三亚崖州湾科技城科教城

深海科技创新公共平台项目规划变更补充说明

总体变更补充说明

12#13#14号楼平面图

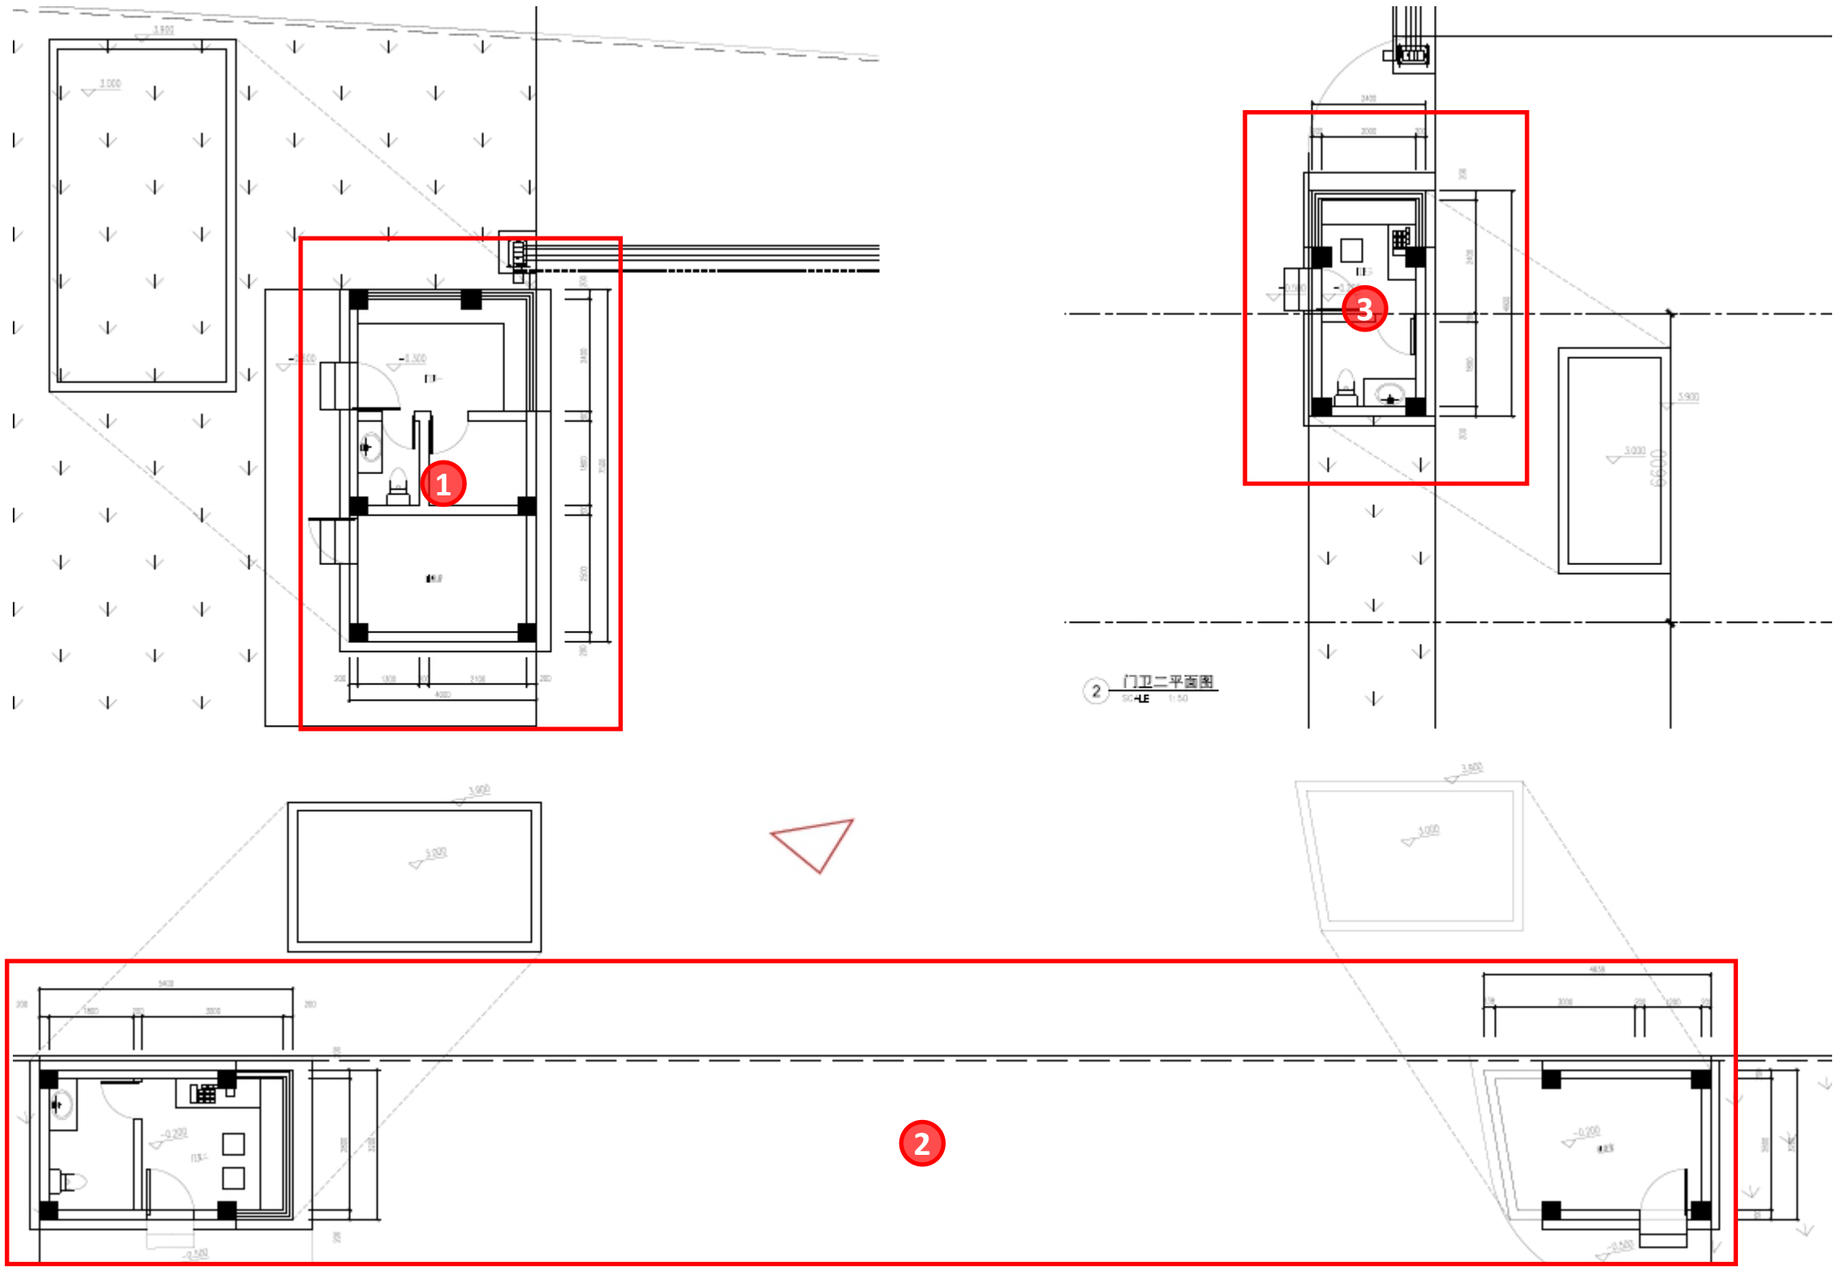
① 12#门卫尺寸调整，面积增加10㎡

② 13#门卫、收发室尺寸调整，面积增加21.99㎡

③ 14#门卫尺寸调整，面积增加1.52㎡

三个门卫房面积共增加33.51㎡

增设室外垃圾房

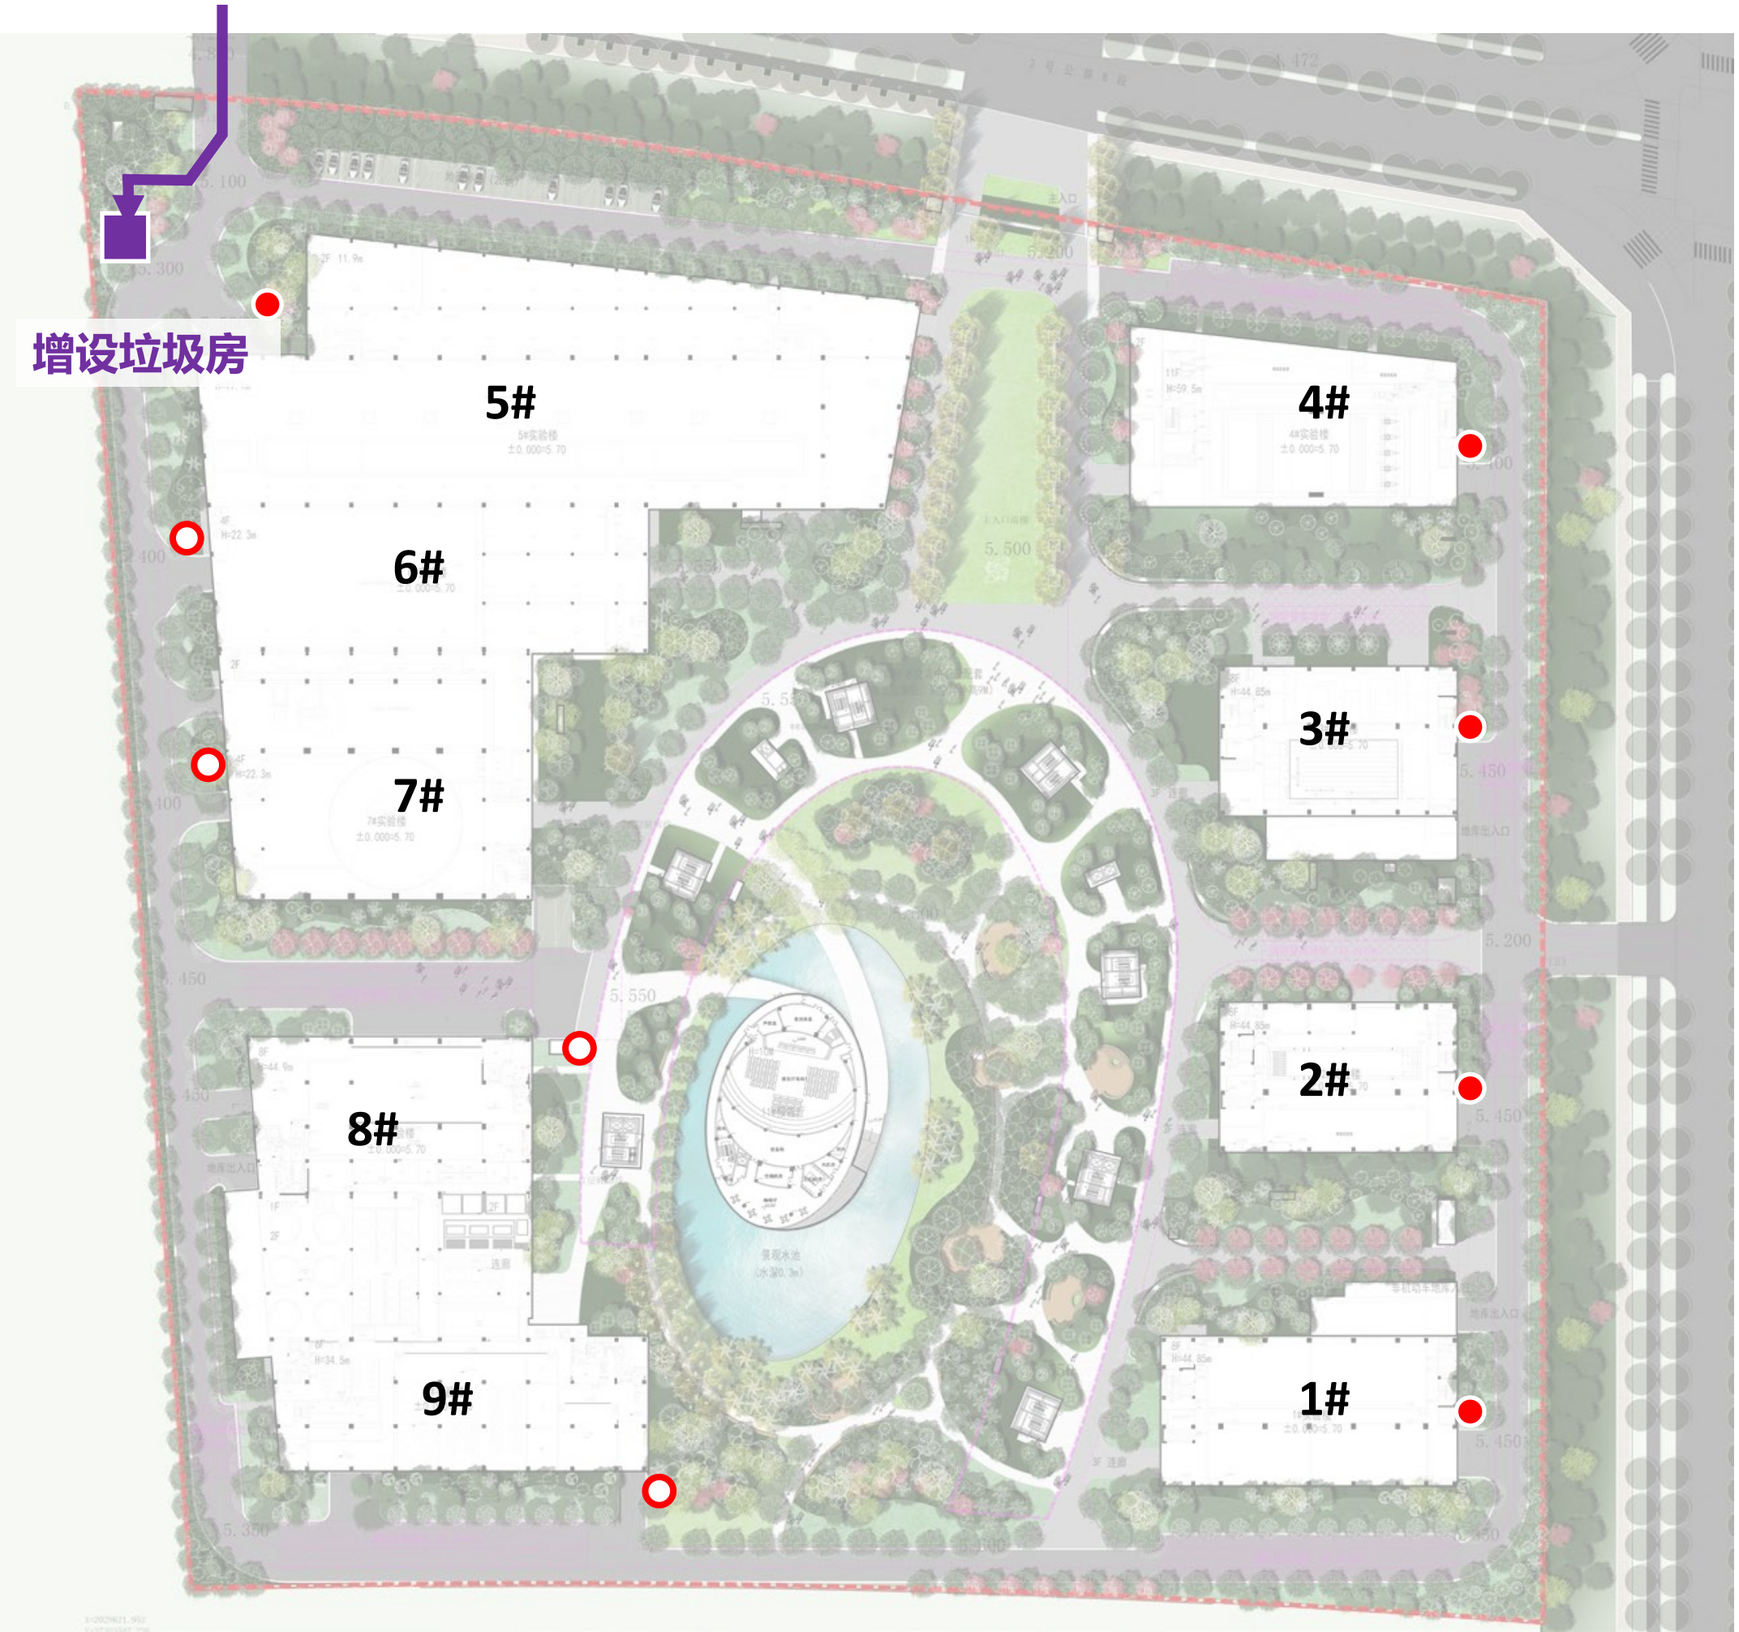
根据物业运营需求，在场地西北角绿地处增设垃圾房。离入口较近，便于清运。并在场地配置给排水。

增设室外垃圾房

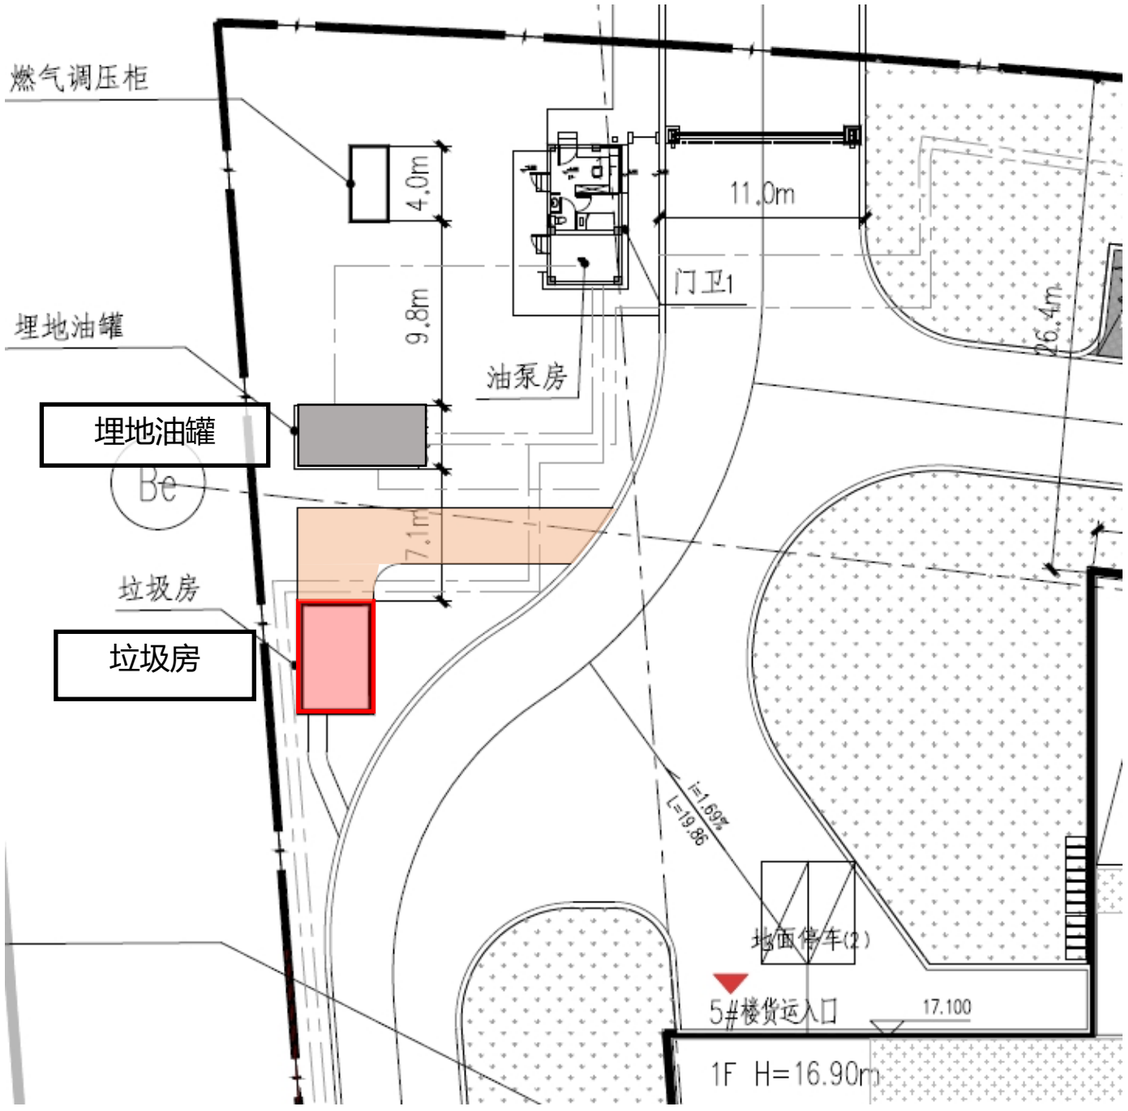
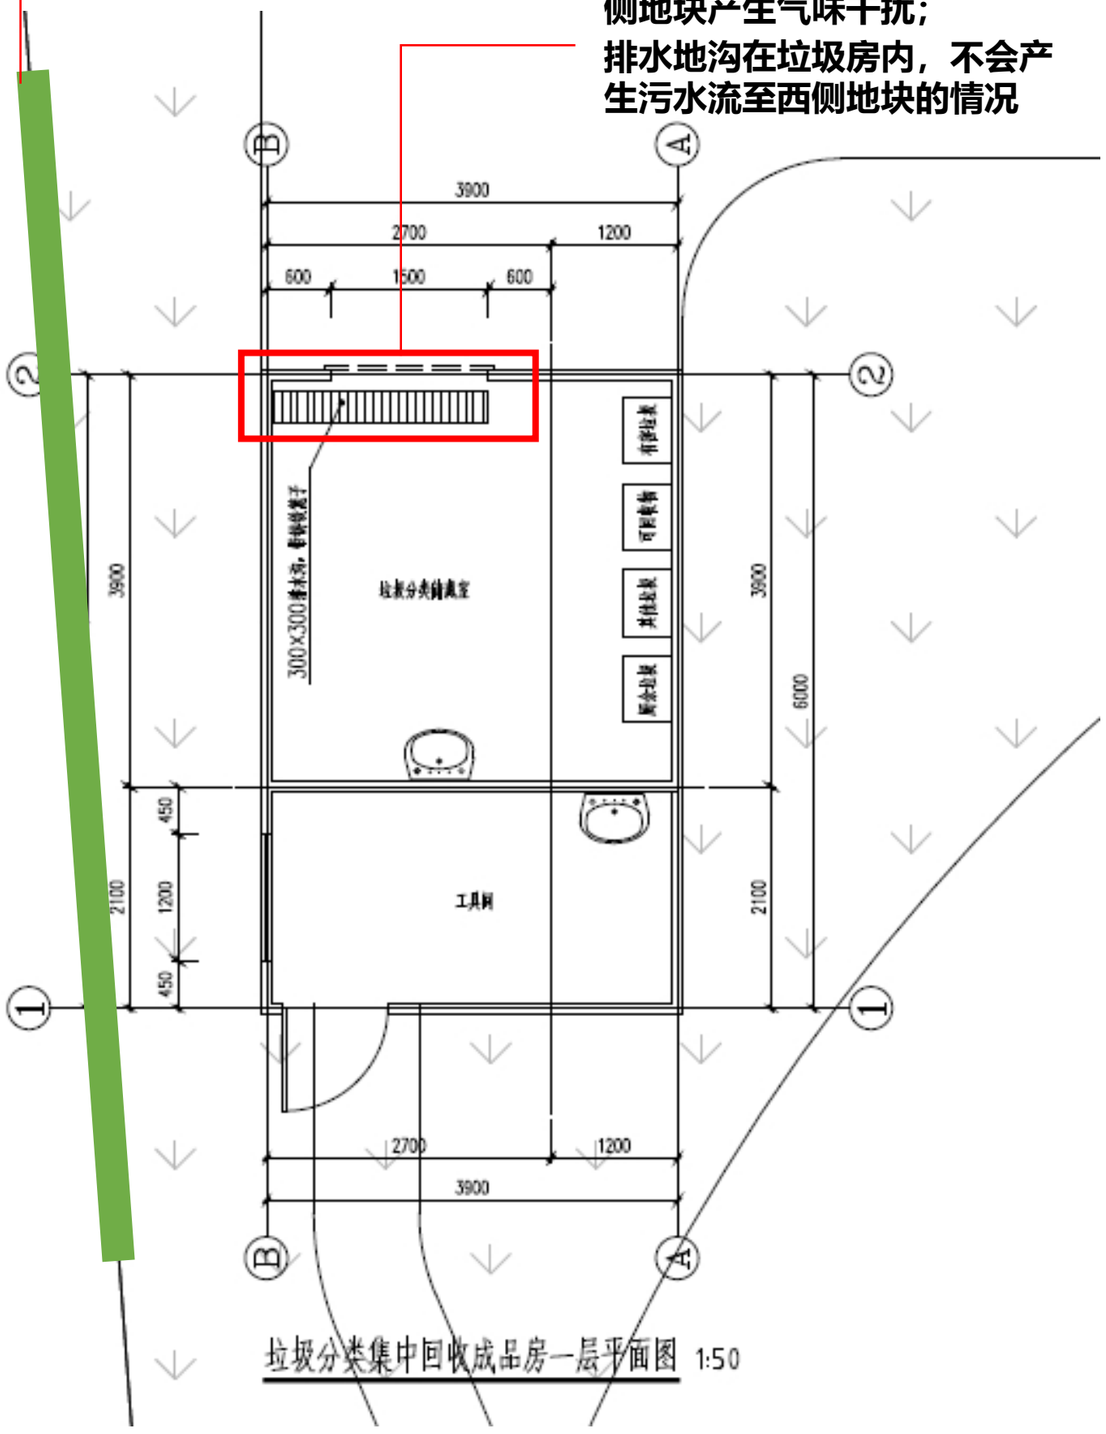
① 场地西北角绿地处增设垃圾房，面积增加24.40㎡

垃圾房西侧已实施绿篱
采用1.5米高金钱榕，起到阻挡视线的作用

垃圾房入口在北侧，不会对西侧地块产生气味干扰；
排水地沟在垃圾房内，不会产生污水流至西侧地块的情况

机动车库坡道雨棚

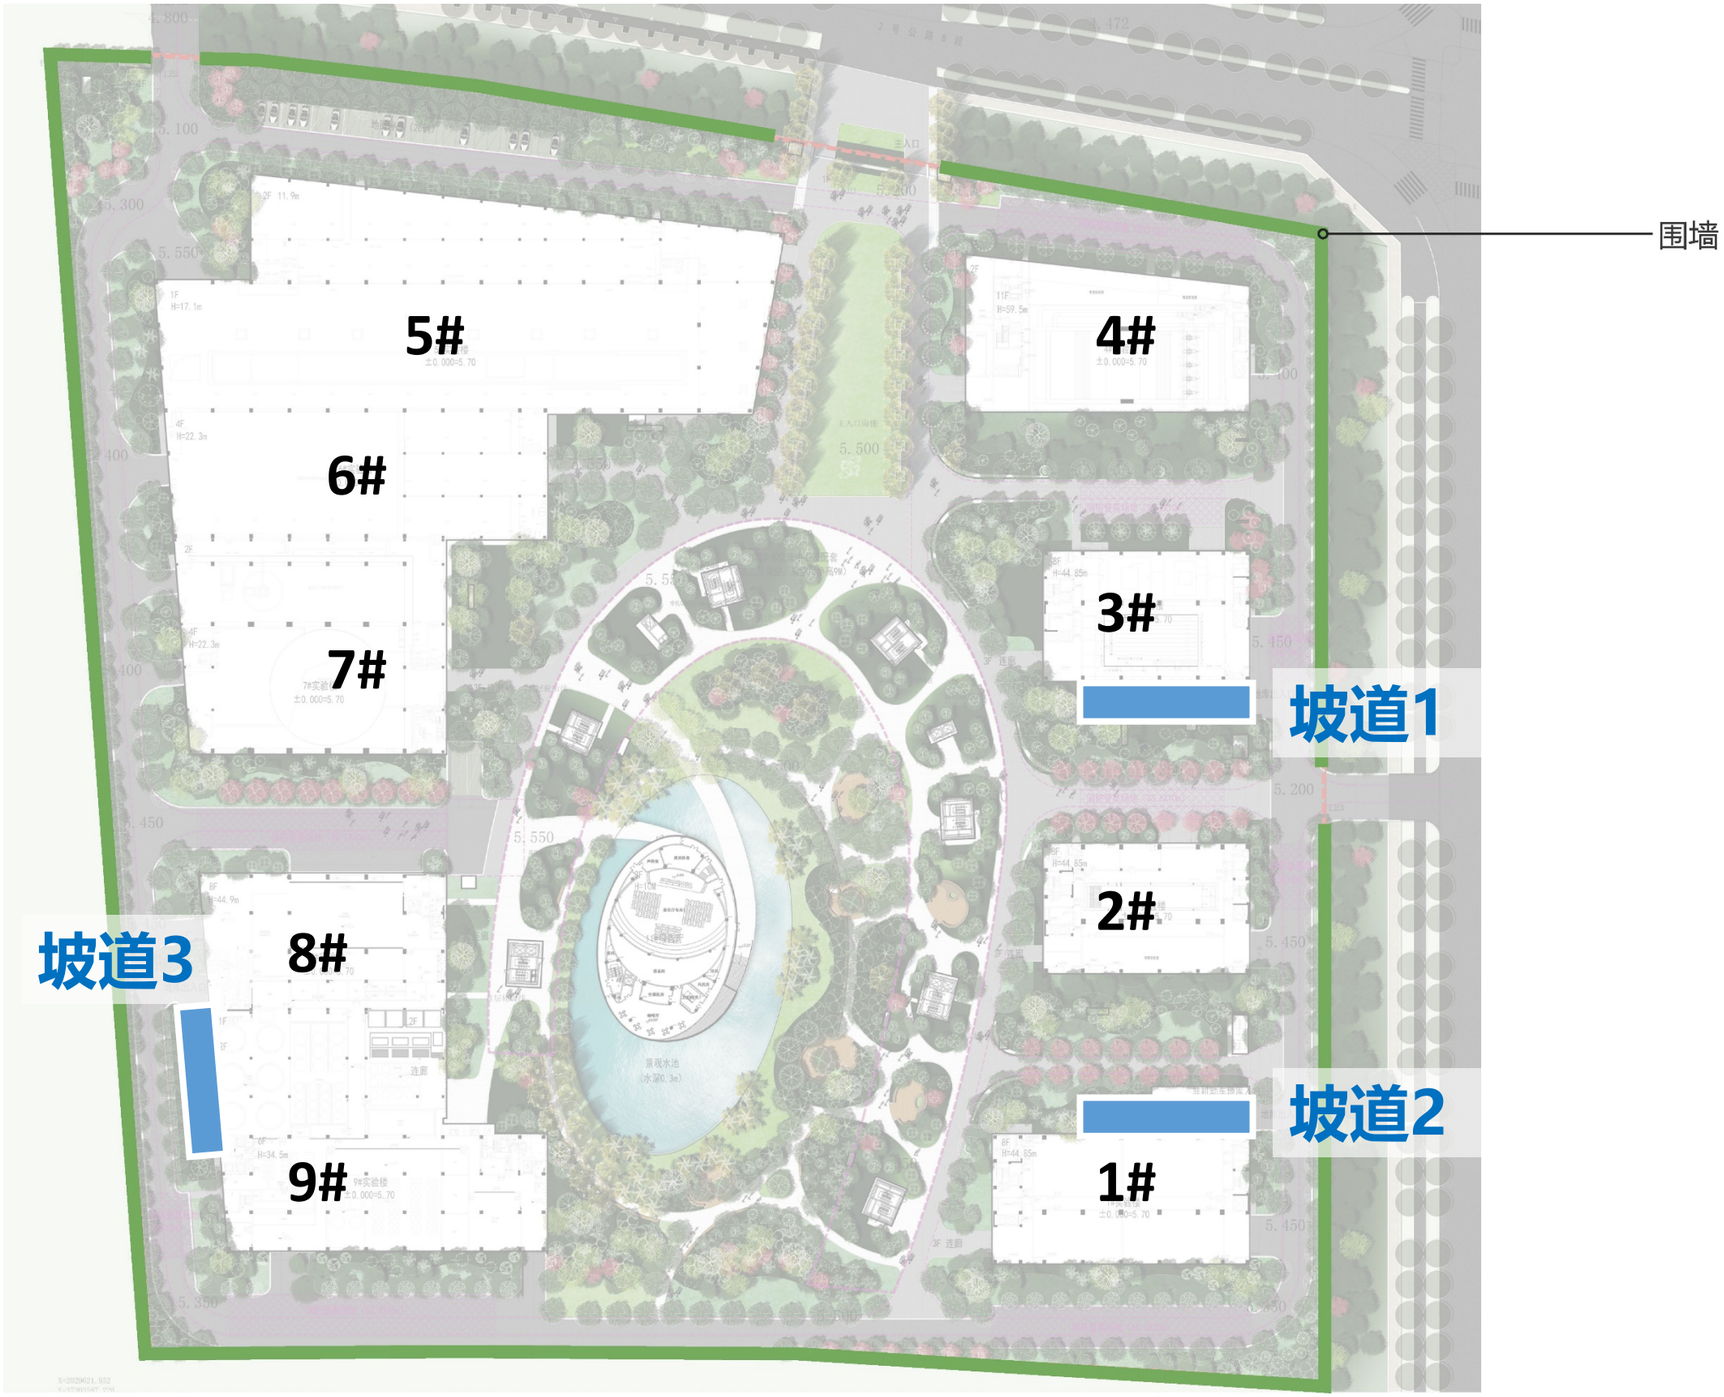
原车库坡道未设置雨棚，为应对台风暴雨天气，及坡道侧面攀爬掉落风险，在坡道上方增设雨棚。雨棚面积按投影面积一半计算。其中

坡道1增加面积：167.66㎡

坡道2增加面积：112.5㎡

坡道3增加面积：125.41㎡

共增加面积：405.57㎡
